**SØKNAD OM DISPENSASJON FRA KRAV OM TERRENGSTØTTEMUR I
NATURSTEIN JF.REGULERINGPLANBESTEMMELSE 2.4.3 VED GNR. 77, BNR.
79 I RADØY KOMMUNE.**

RAPPORT:
Radøy - Vurdering av stabilitet/skredfare i samband med oppsetting av støttemur ved gbnr.: 77/79 - Hylla Austmarka

OPPDRAAG	Gbnr 77/79 Hylla Austmarka	DOKUMENTKODE	10210279-RIGberg-NOT-001
EMNE	Uavhengig kontroll - Vurdering av støttemur	TILGJENGELIGHET	Åpen
OPPDRAAGSGIVER	Helland Utleie AS	OPPDRAAGSLEDER	Bård Steinsland
KONTAKTPERSON	Gaute Helland	SAKSBEHANDLER	Christoffer Taule
KOPI		ANSVARLIG ENHET	10233013 Bergteknikk Vest

Uavhengig kontroll - Vurdering av støttemur

Fig.3: Profil gjennom tomt 1. I Profilet er det tegnet inn betong støttemur. Likevel beskrevet som natursteinmur.

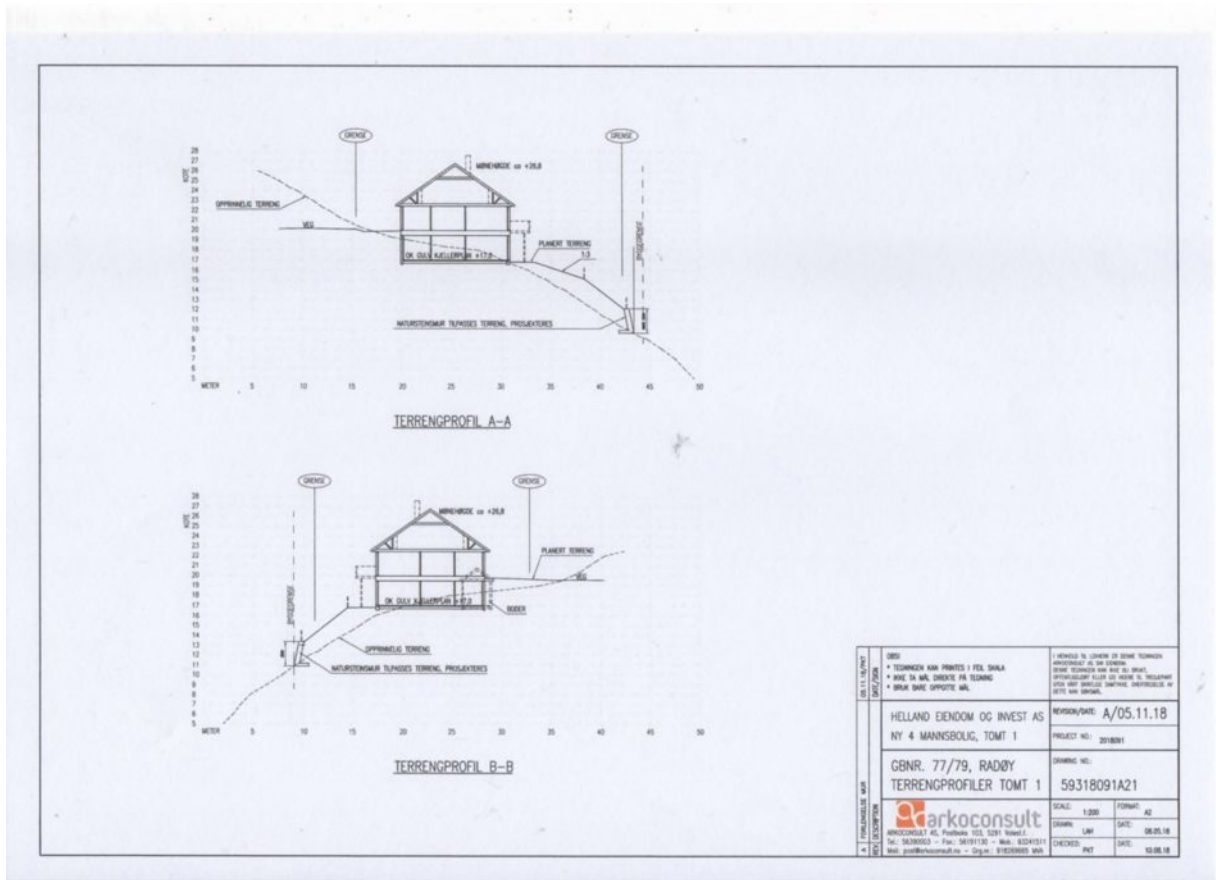
Vi har ingen tro på at en slik forstøtningsmur skal kunne bygge som tørsteinsmur, med suksess. En slik mur vil bli påvirket av sterks jordtrykk, som over tid vil presse muren ut av lodd, og etter hvert bli ødelagt. Den vil miste sin funksjon og hensikt.

Vil vil mene at forstøtningsmuren ved de to tomtene må føres opp i en sammenhengende armert og fundamentert betongkonstruksjon. Som vist på profiltegningene. Muren må ha et fall mot vest. Samtidig må muren dreneres i bakkant for bortledning av overfaltevann.

Støttemur for Tomt 1 og deler av Tomt 2 foreslås ført opp i helstøpt armert og forankret betong konstruksjon. Muren må ha et fall bakover, mot vest. Samtidig må det legges dreneringsrør i bunnen av fyllingen, bak muren.

Figur 2-1: Profil gjennom tomten.

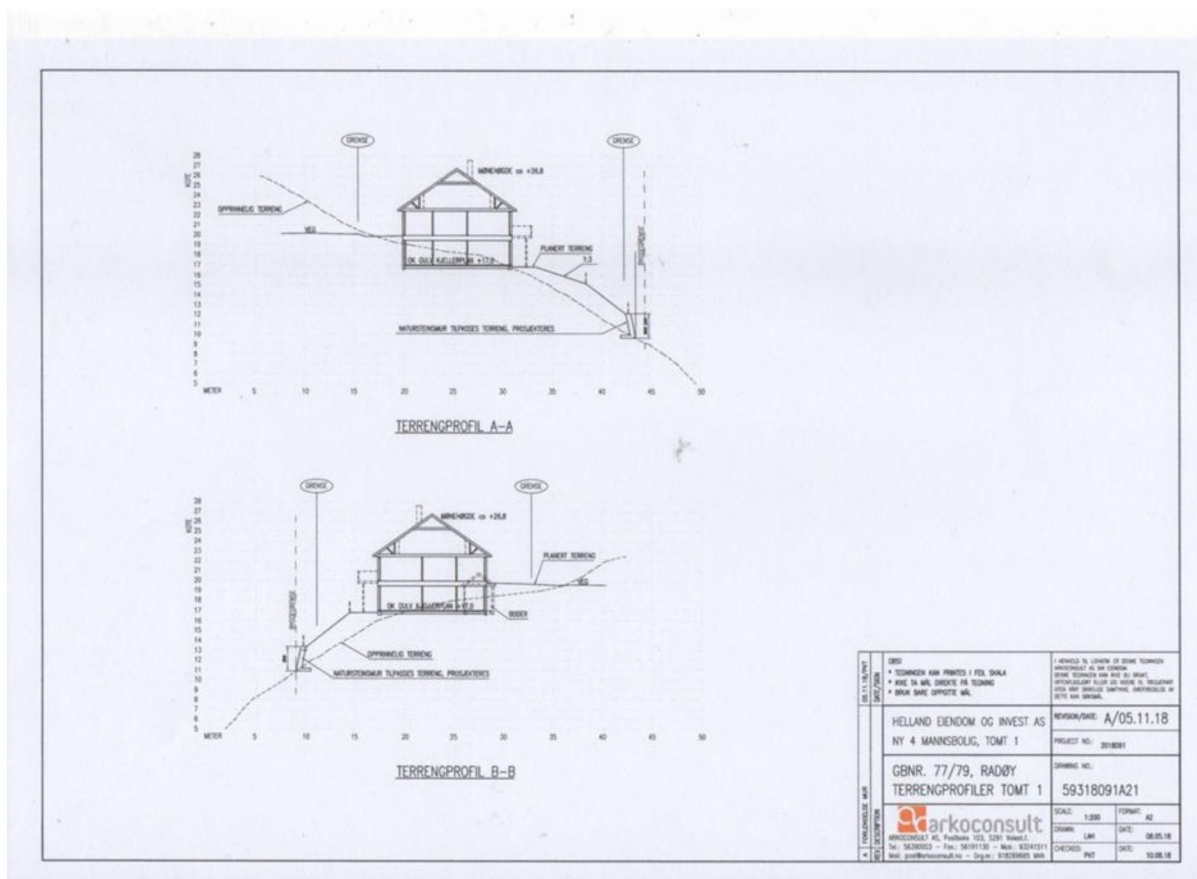
Den bratte skråningen og utfordrende tilkomst der støttemuren skal plasseres, gjør at Multiconsult anbefaler å etablere en betongmur, slik det ble foreslått av Russenes Rådgiver geologi RRG. Det stilles derimot spørsmålstegn ved murens plassering slik den er tegnet inn i Figur 2-1. Dersom støttemuren flyttes lengre opp i skråningen (hvor gjerde er tenkt plassert), vil dette forenkle byggingen av støttemuren, samtidig som man reduserer behovet for oppfyllingsmasser bak muren.

Figur 3-1: a) tørrsteinsmur; b) tørrsteinsmur på betongsåle; c) tørrsteinsmur på pigget flate; d) armert betongmur med labank; e) armert betongvegg forankret i berg med bolter; f) betongmur med ribber

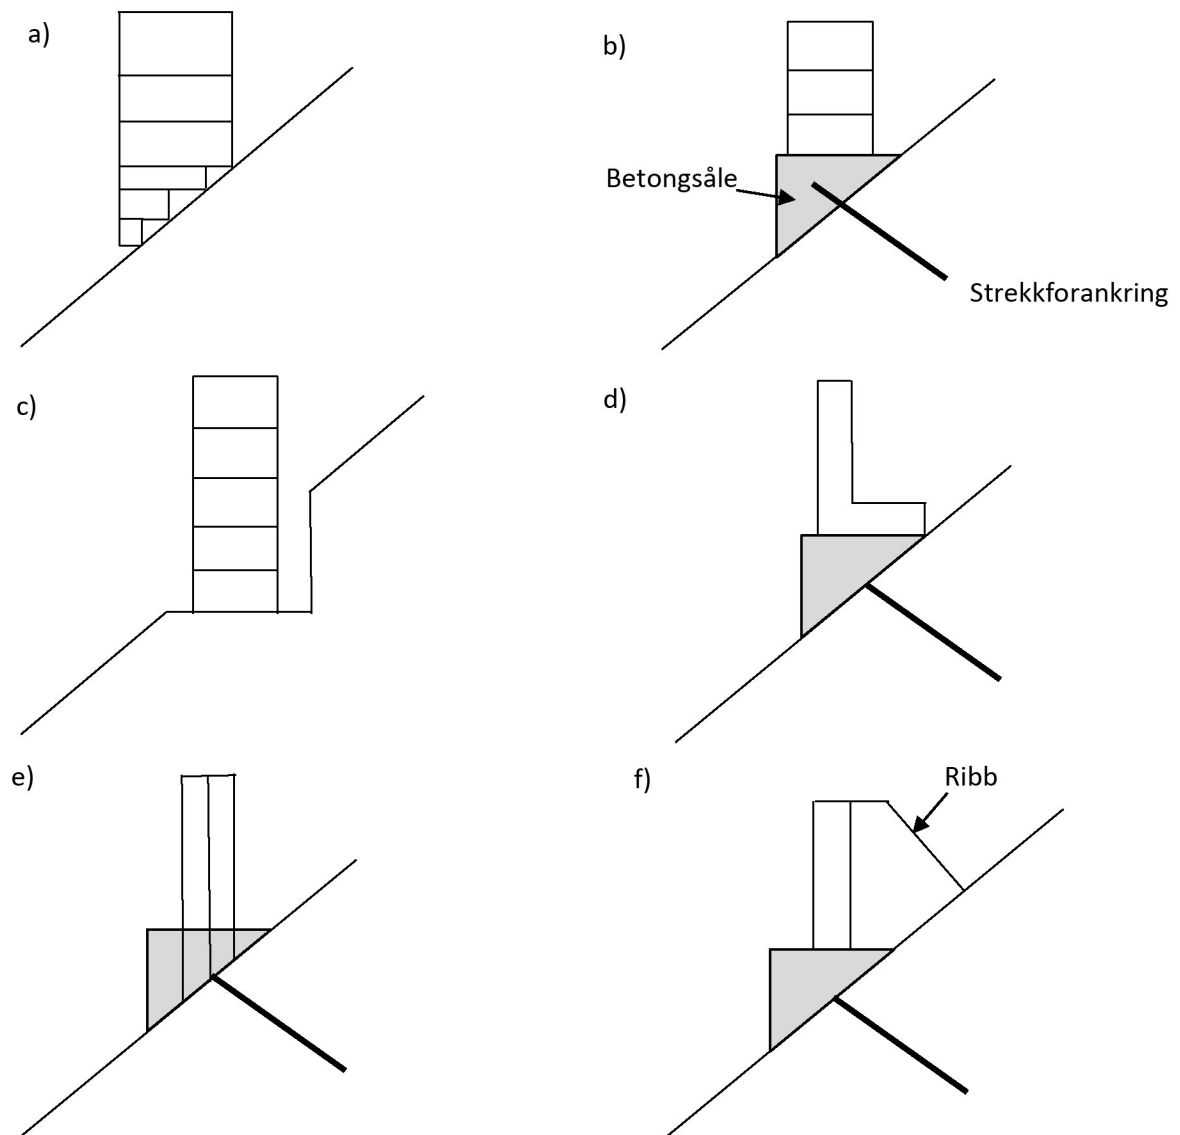
Nødvendig bredde og helning på en tørrsteinsmur vil være avhengig av nødvendig høyde og opptredende jordtrykk. Utfordringen med en tørrsteinsmur i dette tilfellet er todelt: (1) skaffe til veie en god fot og (2) tilkomst i anleggsfasen. I Statens Vegvesen sin håndbok V220 står det at den nederste steinen bør fortrinnsvis ha full murebredde for at muren skal kunne fungere som et legeme. I Figur 3-1a ser man at det ikke er mulig å få til dette uten å gjøre ytterligere tiltak på grunn

av det skrående terrenget. Et alternativ er å støpe en betongsåle som er forankret i berggrunnen med fjellbolter, slik det er vist på Figur 3-1b. Tørrsteinsmuren etableres deretter på betongsålen. Et annet alternativ er å pigge en flate i terrenget for siden å etablere en tørrsteinsmur på flaten (Figur 3-1c). Ulempen med en tørrsteinsmur er at det må være tilkomst for gravemaskin til lokaliteten ved etablering av tørrmur i anleggsfasen. Dette kan være utfordrende pga. det bratte terrenget på stedet.

Alternativet til en tørrsteinsmur er å etablere en betongmur som anbefalt av RUSSENEs rådgiver geologi. En slik mur trenger ikke den samme tilkomsten, da forskaling kan løftes og betongen kan pumpes til det aktuelle stedet. Man er likevel avhengig av at løsmasser fjernes og berg blottlegges i området hvor muren skal etableres. Det finnes ulike typer løsninger for en armert betongmur. Det kan f.eks. etableres en betongmur med labank (Figur 3-1d), betongmur forankret i berg med bolter (Figur 3-1e) eller en betongmur med ribber (Figur 3-1f). I dette tilfellet er det aktuelt å forankre betongmuren med bolter i berg for alle de tre skisserte løsningene.
